Odpowiedzi na zapytania do SIWZ:

Dotyczy: Postępowania o zamówienie publiczne w trybie przetargu nieograniczonego o wartości poniżej 200 tys. Euro: Dostawa wyposażenia do restauracji dydaktycznej Regionalnej Szkoły Turystycznej w Polanicy-Zdroju.

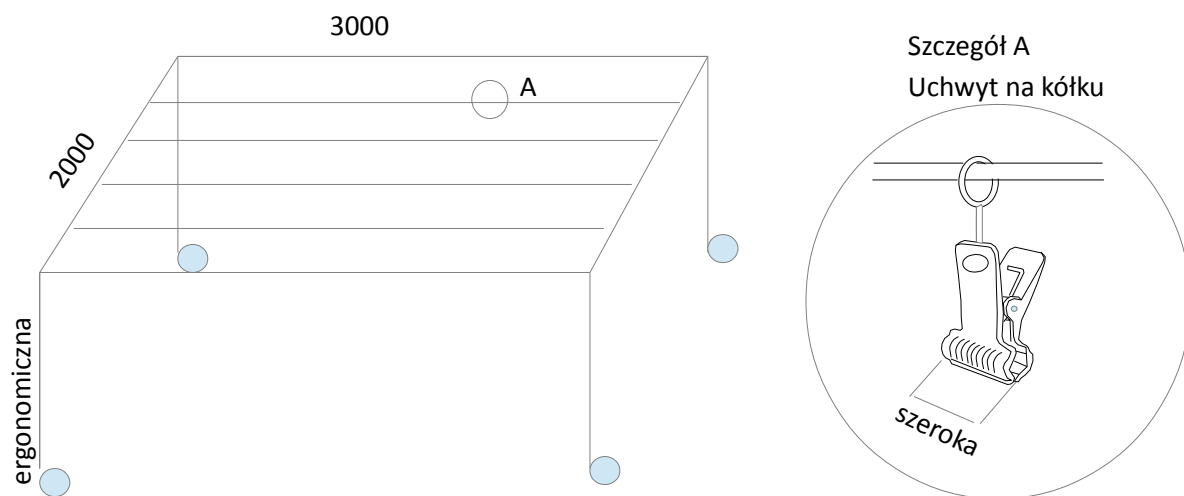
pozycja nr 23: Wieszaki stalowe na kółkach do odwieszania skirtingów, 6 poprzeczek, 180 uchwytów, na kółkach – proszę o zamieszczenia szkicu wymaganych wieszaków lub dokładniejszego ich opisu.

Przedstawiamy poniżej szkic wieszaka.

Wysokość wieszaka – ergonomiczna,

Krawędź uchwytu, jej szerokość i siła docisku - zapewniająca niepozostawianie śladów mocowania na skirtingach.

Uwaga!!!

Na szkicu nie uwzględniono elementów konstrukcyjnych wymaganych rodzajem i wielkością obciążenia!
